Aménagement de la RN85 au droit des lacs de Pétichet et Pierre-Châtel

RN85 Saint-Théoffrey

Bilan de la concertation publique
au titre de l'article L300-2 du code de l'urbanisme

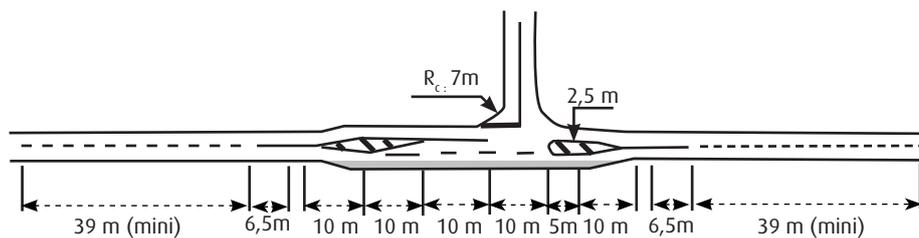
La remarque, la plus récurrente, qui a fait l'objet de 2 contributions par mails et de trois interventions en réunion publique, concerne l'aménagement du carrefour de la mairie. L'insertion des véhicules de la RD113b sur la RN85 en direction de Grenoble est jugée difficile, notamment à l'heure de pointe du matin, du fait des trajets domicile-travail. En outre, l'arrivée du lotissement des Eybens (50 logements) pourrait dégrader la situation.

Deux suggestions ont été recueillies. La première, faite en réunion publique, consiste en la mise en place d'un carrefour à feux. La seconde, par mail, propose d'aménager une voie d'insertion au niveau de l'îlot central afin de permettre, aux véhicules en provenance de la RD113b voulant aller en direction de Grenoble, de franchir la RN85 en deux temps.

D'un point de vue de la sécurité routière l'aménagement d'une voie d'insertion, dans le prolongement de la voie de stockage n'est pas souhaitable.

Un stockage de plusieurs véhicules, au centre du carrefour, pourrait gêner le flux nord-sud. La visibilité d'un automobiliste à l'arrêt sur cet espace central n'est pas suffisante.

Il convient donc de limiter la longueur de la voie centrale au strict nécessaire à savoir 30m pour la voie de stockage des véhicules de la RN85, en tourne-à-gauche, tel que représenté sur la figure ci-dessous.

Toutefois, la DREAL étudie la faisabilité d'une gestion par feux de l'intersection RN85/RD113b.

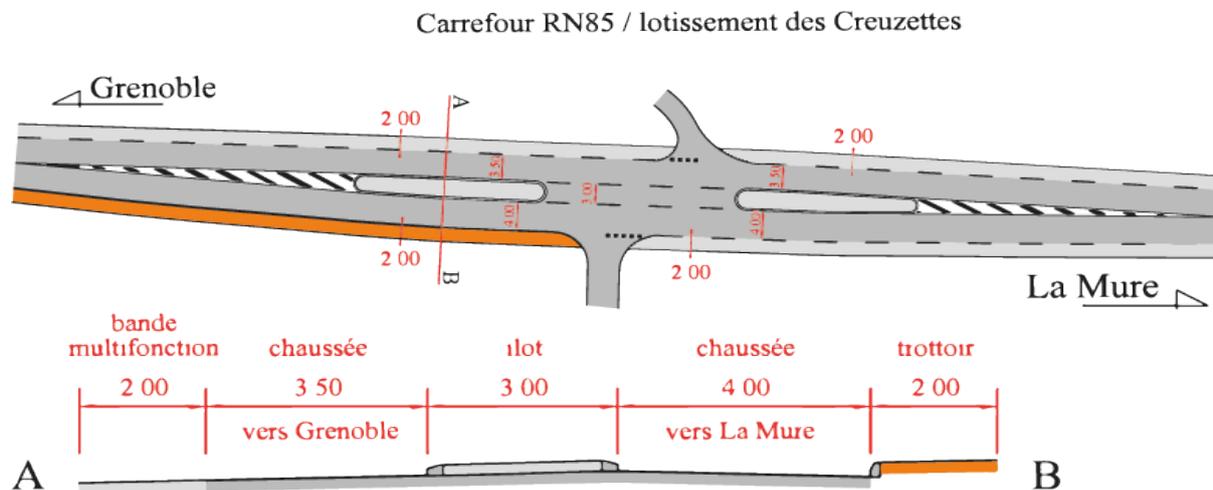
Par ailleurs, une des contributions interroge la DREAL sur la possibilité de mettre en place des

chicanes, pour un effet plus efficace sur la vitesse des véhicules.

Toutefois la faible largeur de la RN85 dans la traversée de Saint-Théoffrey et la proximité du bâti ne permettent pas la réalisation d'une chicane tout en maintenant deux voies de circulation. Or, le trafic de la RN 85 (10 000 véhicules/jour dont 5 % de poids lourds) ne permet pas l'établissement d'un sens prioritaire sur une voie de circulation.

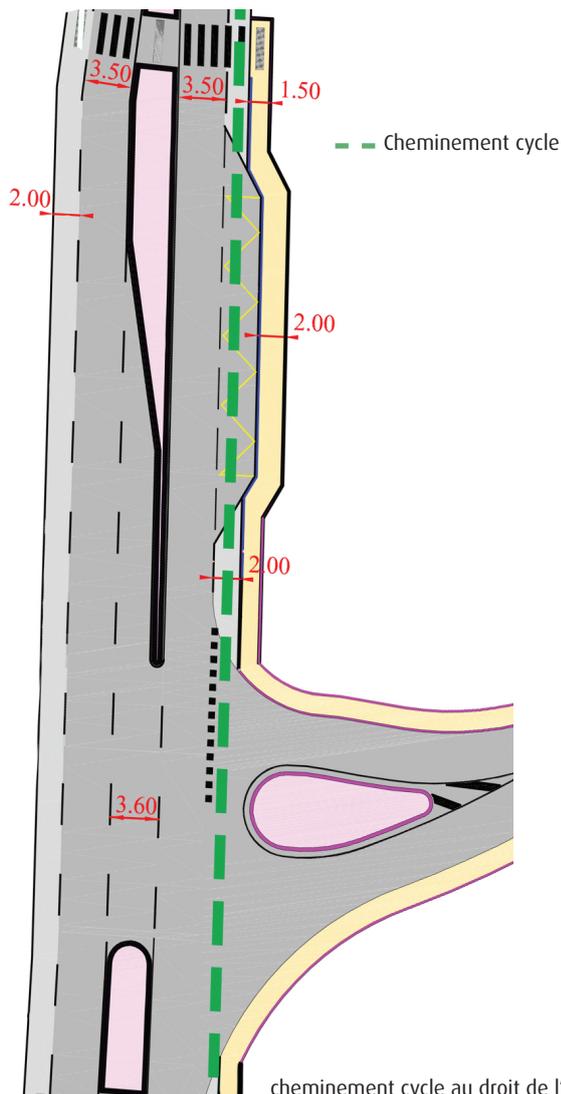
En revanche, le rétrécissement de la bande-multi fonctionnelle, même sur quelques mètres, a été critiqué dans un mail et lors d'une intervention en réunion publique.

À proximité du carrefour des Théneaux et au droit de deux bâtiments en vis-à-vis, le profil en travers a été modifié : la largeur sera diminuée de 0,25m, passant de 2,00m à 1,75m. Cette largeur reste supérieure à celle d'une bande cyclable (1,50m).

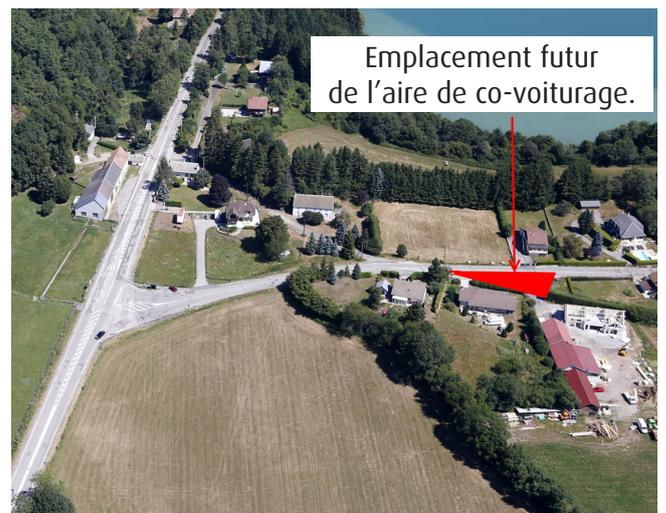
Autre point, il a été indiqué dans plusieurs contributions, que le carrefour de la Croix des Théneaux constituait une plate-forme de co-voiturage et d'échange entre la voiture, le vélo et le car.

Or la mise en place de la bordure le long de la RD115, au droit de l'intersection à l'emplacement de l'actuel arrêt de bus, empêche le stationnement nécessaire aux usages précédents. De surcroît, il a été suggéré d'ajouter à ce carrefour un rail à vélo pour faciliter la multi-modalité.

L'objectif de cette bordure est justement d'empêcher le stationnement dans l'intersection.

En revanche, le maire de Saint-Théoffrey a indiqué, lors de la réunion publique, qu'il était envisagé de réaliser une aire de co-voiturage, goudronnée, sur la parcelle représentée ci-dessous, qui profitera également aux usagers des transports par car. Enfin, la demande d'installation d'un rail à vélo a été reçue favorablement par la mairie de Saint-Théoffrey.
